# SAMRÅDSREDOGÖRELSE

## Granskningshandling

## **DETALJPLAN FÖR**

## **DEL AV HEDEN 1:300 (ÖCKERÖ KRETSLOPPSPARK)**

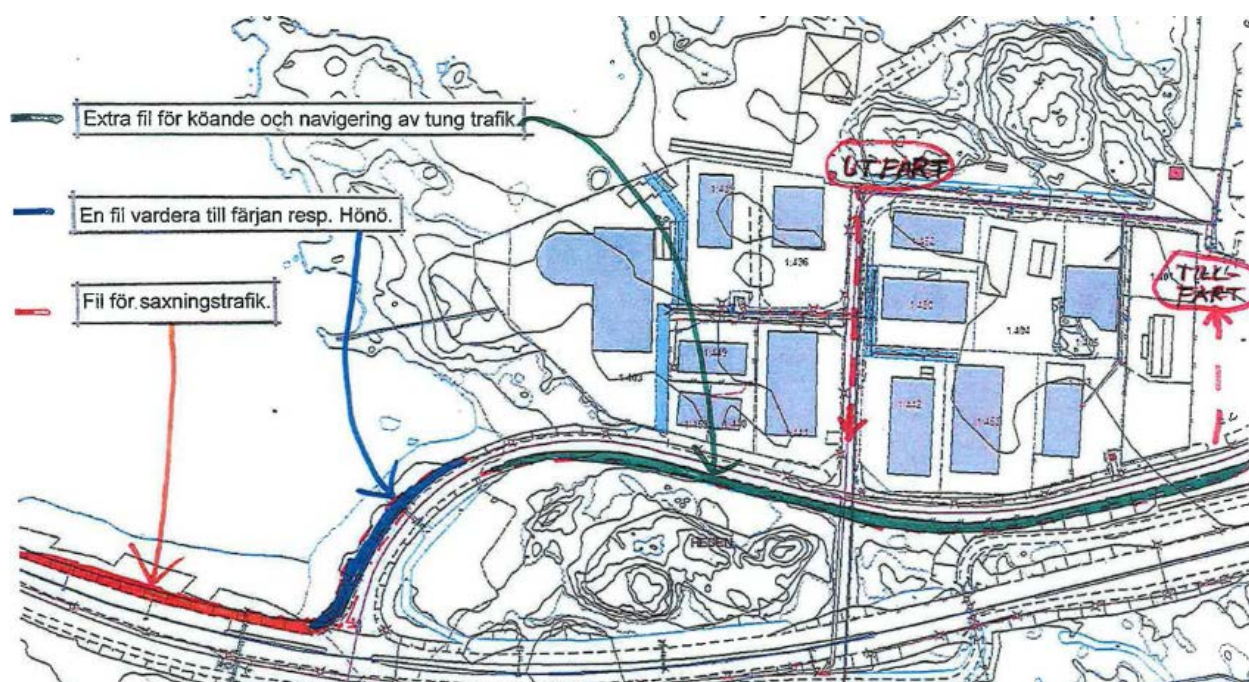
*Trafikutredning:* Det räcker inte med en analysstudie för att klargöra hur trafiksituationen ser ut i området. Det måste till en regelrätt trafikutredning med räkning av trafiken på väg 155, Tärnvägen och infarten till kretsloppsparken på Kärrsvik, så att vi kan få reda på hur stor trafiken är idag och hur stor den kommer att bli till och från Pinan. Det behövs också en analys av ökningen av trafiken med hänsyn till att kollektivtrafiken ska öka och hur pendeltrafiken påverkas av den nya trafikpolicyn m.m. Vi tror inte att man kan minska pendelparkeringens storlek som förslaget anger utan parkeringsdäcket måste byggas upp innan kretsloppsparken flyttas hit. Utredningen visar på två alternativa lösningar. Detta kan inte accepteras. Vi vill ha en genomtänkt och fungerande lösning så att vi kan vara säkra på att ökad köbildning inte uppstår. Det är viktigt att kretsloppsparken fungerar på de olika stationerna så att kunderna inte spärrar varandra. Detta bör redovisas på ett tydligt sätt, eftersom markarealen är begränsad.

**Kommentar:** Trafikutredning har utförts enligt synpunkter, vilket framgår ovan. Alternativet som rekommenderas är in- och utfart för besökande i västra läget och för tung trafik i öster. Planen medger olika lösning och slutlig trafikföring regleras genom lokala trafikföreskrifter. Tärnvägens standard kan behöva förbättras, men någon större upprustning och breddning bedöms inte lämplig, eftersom hastigheter och olycksrisk då riskerar att öka. Idé om nya körfält vidarebefordras till gatuavdelningen och kan bli aktuella åtgärder i framtiden. Gränsen mellan gata och fastigheter behöver markeras, vilket kommunen ombesörjer. Fastighetsägare kan behöva prioritera och markera sina in- och utfarter för att säkerställa in- och utpassage, men några in- eller utfartsförbud bedöms inte vara nödvändiga. Trafikökning kommer att påverka området, men ändring bedöms godtagbar. Både nuvarande industriverksamhet och föreslagen kretsloppspark är viktiga funktioner för Öckerö. Kontoret bedömer att de med viss friktion bör vara förenliga med varandra och att lokaliseringen på sikt ger förutsättningar för ömsesidig nytta, bland annat vad gäller materialhantering. För att lösa trafikfrågan behöver kommunen pröva olika öppentider, där kontinuerlig dialog med verksamhetsutövarna är viktig.
